RESUELVE SOLICITUD DE INVALIDACIÓN EN CONTRA DE RESOLUCIÓN DE CALIFICACIÓN AMBIENTAL Nº 0012/2021 DE FECHA 19 DE ABRIL DE 2021, DE LA COMISIÓN DE EVALUACIÓN DE LA REGIÓN DE ARICA Y PARINACOTA, QUE APROBÓ EL PROYECTO "PARQUE FOTOVOLTAICO CHINCHORRO".

RESOLUCIÓN EXENTA N.º 0003

ARICA, 07 JUL. 2022

Figura 8 Fuente: Anexo 8 Adenda Complementaria

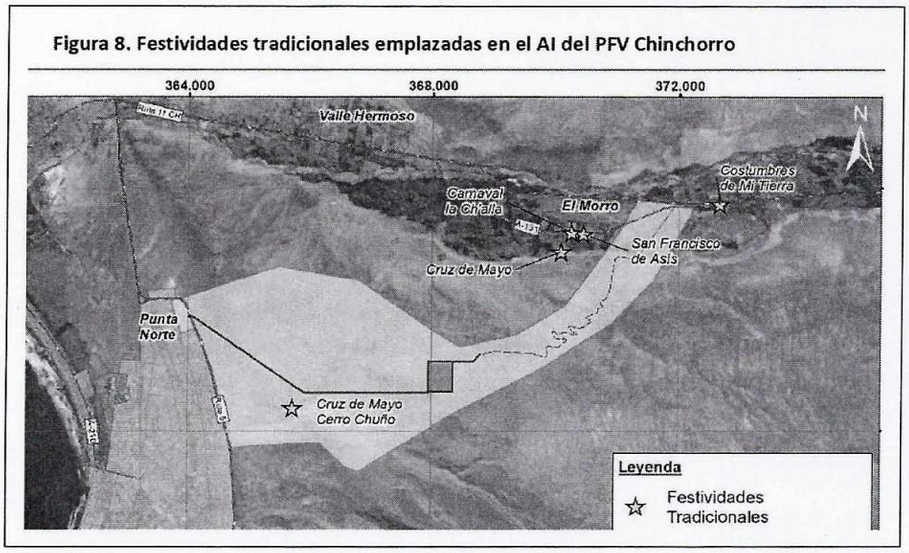
Para comenzar este análisis, cabe señalar que el Titular al presentar su DIA, con fecha 16 de abril de 2020, no esclareció ni expuso de forma detallada el Medio Humano que estaba involucrado en la zona de emplazamiento del Proyecto, por lo que durante la evaluación ambiental, el SEA fue solicitando e incorporando antecedentes que despejaban con mayor claridad y detalle la inexistencia de los efectos del artículo 11 letra c). Así, en el ICSARA, de fecha 23 de octubre de 2020, se le realizan 8 observaciones al Titular respecto a Medio Humano en orden a descartar los efectos del precepto ya identificado. Estos se relacionan principalmente con: "*Tiempo de habilitación de camino para mantener la línea eléctrica y emisiones de ruido y material particulado que alteren sistemas de vida y costumbres de grupos humanos; Sobre la construcción de la línea eléctrica, tiempo de instalación e interacción de los grupos humanos próximos; suficiencia de los medios para construcción dada la salinidad del terreno; ampliar información respecto a inicio y términos de los trayectos, frecuencia de viaje y circulación; identificación de grupos humanos pertenecientes a pueblos indígenas; representación cartográfica del área de influencia de Medio Humano; descartar efectos adversos significativos en los términos señalados por el artículo 7 literal a) del RSEIA; identificación grupos humanos indígenas en el área de influencia del Proyecto considerando fuentes primaria de información*". Por otro lado, CONADI, en fecha 13 de octubre de 2020, también se pronunció respecto a la DIA solicitando mayores antecedentes respecto a la identificación de los grupos humanos y la determinación de la interacción con grupos humanos específicos. Todo lo anterior, con el fin de descartar alteraciones significativas de los sistemas de vida en lo que respecta a el área de influencia del Proyecto. Ya con las observaciones realizadas por el Servicio de Evaluación ambiental en conjunto con los órganos de la Administración del Estado con competencia ambiental, el Titular incorporó al proceso de evaluación información detallada en lo que respecta a tiempos de desplazamiento, sitios de significación cultural e identificación de los grupos humanos situados en el área de influencia. Ahora bien, la solicitud de invalidación se limita a cuestionar la evaluación del medio humano específicamente respecto de la manifestación de tradiciones en el lugar de emplazamiento del Proyecto.

Para fines explicativos, se logran identificar dos sectores (debido a las características del proyecto) y sus respectivos grupos humanos. El primer grupo se sitúa cercano a la línea de evacuación de energía, área urbana- que se emplaza en las inmediaciones de la "Zona Censal 6" de la ciudad de Arica, y el otro grupo se sitúa en las cercanías del Parque Fotovoltaico,

situado en la localidad de denominación "indeterminada" en un área rural de la comuna. Es decir, tal como consta en el ICE, "E*xisten grupos humanos en el sector urbano cercanos a la línea de evacuación de energía eléctrica de media tensión y grupos humanos en el valle del Lluta cercanos a la ruta 11 CH y el camino de acceso existente de propiedad de Agrícola Lluta S.A.*". En el caso concreto, los Solicitantes, invocan festividades situadas en la zona de denominación "indeterminada" en la zona rural, y en lo que respecta a la alegación sostenida, la ubicación de la Festividad de Cruz de Mayo Morro de Lluta, de acuerdo con la información que consta en el Expediente de evaluación, específicamente en la Adenda Complementaria, dicha festividad no se encuentra dentro del área de influencia del proyecto (Figura 8) no pudiéndose comprobar alteración a

la festividad que se alega. Tal como se ilustra en la figura, el parque fotovoltaico (recuadro morado) se estaría emplazando en las alturas del cordón montañoso que hay en la zona, y **la festividad que se alega se realizaría abajo y fuera del área de influencia**, en la zona del Valle, por lo tanto, según el polígono de área de influencia, el Proyecto no tendría potencialidad alguna de intervenir dicha localización donde se realiza la festividad que se alega.

Ahora bien, lo que sí queda en manifiesto, es que efectivamente existe una festividad situada dentro del área de influencia, que es el culto Cruz de Mayo emplazada en sector de Punta Norte Cerro Chuño, pero que según se explicó anteriormente se efectúa en la zona correspondiente al área urbana, donde se sitúa la línea de evacuación, pero tal como quedo consignado en la RCA, "*A través del proceso de evaluación, **no se establece Impacto Ambiental Significativo**, considerando, que la línea eléctrica en este sector se encuentra distante a unos 340 mts. respecto a la*

identificación de la "Caracterización espacio de culto Cruz de Mayo — Sector Cerro Chuño", la fase de construcción para todo el proyecto es acotada a seis meses y que el acceso a la construcción y mantención de la línea eléctrica se realizará a través de la Faja de Servidumbre". Sin perjuicio de lo anterior, con el fin de dejar firmemente establecido la ausencia de cualquier tipo de alteración en la fase de construcción en la celebración antes citada, la RCA N°12/2021 estableció como condición que, previo al inicio de la construcción del Proyecto, el titular deberá "*efectuar una "Actualización Anexo 08 -Espacio de culto Cruz de Mayo — Sector Cerro Chuño" y adoptar en caso de ser necesario todas las medidas conducentes a evitar o mitigar la alteración de los usos y costumbres de grupos humanos que lo utilicen*". Por lo tanto, cabe concluir por esta Comisión que la mayoría de las festividades se realizan fuera del área de influencia, y que añadido a eso el Parque Fotovoltaico en sí mismo se emplaza dentro de un terreno privado no alterando costumbres ni ritualidades a los grupos humanos cercanos y que aquella fracción del Proyecto que está situada en el sector urbano (Cerro Chuño) se pudo descartar y condicionar medidas conducentes a evitar alteraciones para el ejercicio o la manifestación de la festividad, tradiciones, cultura o intereses comunitarios, como se consagra en el artículo 7 del RSEIA.

Figura 2 (Fuente Anexo 03 Ubicación del Proyecto en formato KMZ).

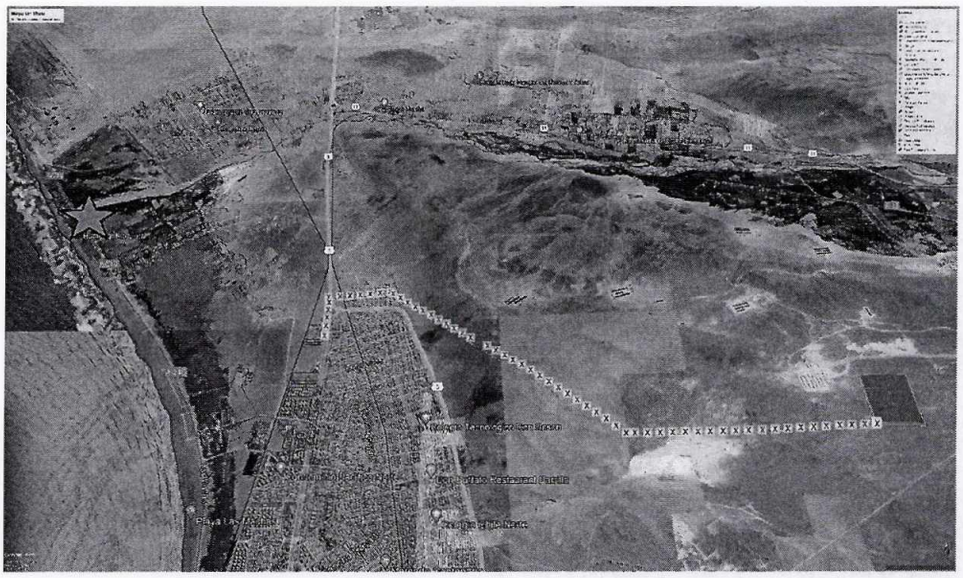
13.5 Por su parte, otra alegación planteada por la solicitante es que el Proyecto se ubica dentro de la extensión del Humedal de la Desembocadura del Río Lluta. Sin embargo, el planteamiento que se indica no es justificable puesto que el Humedal se encuentra a una distancia tal que dicha área ni siquiera se encuentra dentro de su Área de Influencia. Cabe recordar, que, debido a las características del proyecto (Figura 2), se determina el área de influencia en base al emplazamiento del parque fotovoltaico y la línea de transmisión eléctrica, tomando en consideración el punto más cercano de la línea de transmisión, esta se ubicaría a 3,7 km de dicho humedal, mientras que el Parque se emplazaría a 7,7 km.

Es por todo lo anterior que se recalca, que el Proyecto se emplazaría tanto en la zona rural como en la zona urbana, no perteneciendo ninguna de las dos zonas a zonas coincidentes con lo catalogado como Humedal de la desembocadura del Río Lluta puesto que dicha zona protegida se encuentra hacia la costa mas no en los sectores en los que se situará el Proyecto. Es por lo mismo que tanto en el ICE como en la RCA se señala expresamente en orden a las observaciones ciudadanas realizadas en el contexto de participación ciudadana que *"Con relación al humedal, la distancia entre el área de influencia y el santuario es significativo"*[5], con lo que resulta forzoso concluir que se produce el efecto del artículo 11 letra d) de la Ley N°19.300.
